## ***Uitwisselbaarheid brandklasse gevel en snelheid alarmering***

**Advies 2105**

<b>Trefwoorden:</b>	Bouwbesluit 2012, woongebouw, gelijkwaardigheid, bestaande bouw, wbdbo, brand-/rookwerendheid, ontruiming, rookmelders, brandmeldinstallatie (BMI)
<b>Datum:</b>	19 mei 2021
<b>Status:</b>	<i>Definitief</i>

Figuren 1, 2, 3 en 4 Principedetailering houten gevel

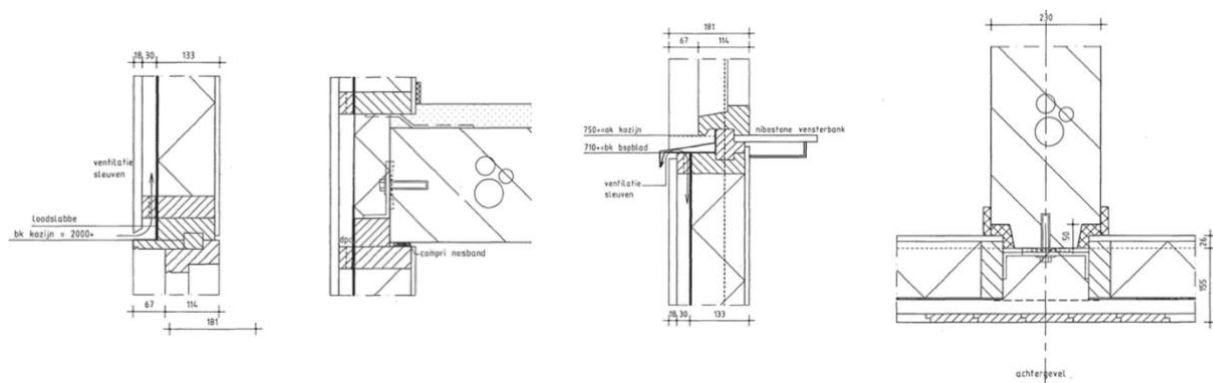
Het houtskelet binnenspouwblad is gevuld met steenwol en aan de spouwzijde voorzien van een gewapende dampopen folie. De WRC gevelbekleding loopt door over woningscheidende wanden en vloeren waarvoor een WBDBo-eis geldt. De achterliggende spouwconstructie is niet dichtgezet met een brandvertragende voorziening

- In welke mate draagt de (zwak geventileerde) spouw bij aan de snelheid van branduitbreiding over de houten gevel en in welke mate heeft is dit van invloed op de A-SET?

- Het rapport 'doelgerichte brandveiligheid...' van brandveiligheidsadviseur 2, d.d. 4 september 2020 geeft op pagina 11 aan dat de gevels van de woningen zonder aanvullende voorzieningen niet aan brandklasse 2 (of B) zal voldoen. Verder is aangegeven: *"het is zelfs onwaarschijnlijk dat de gevel aan klasse D kan voldoen, vanwege de aanwezigheid van een luchtsouw achter de houten gevelafwerking."*
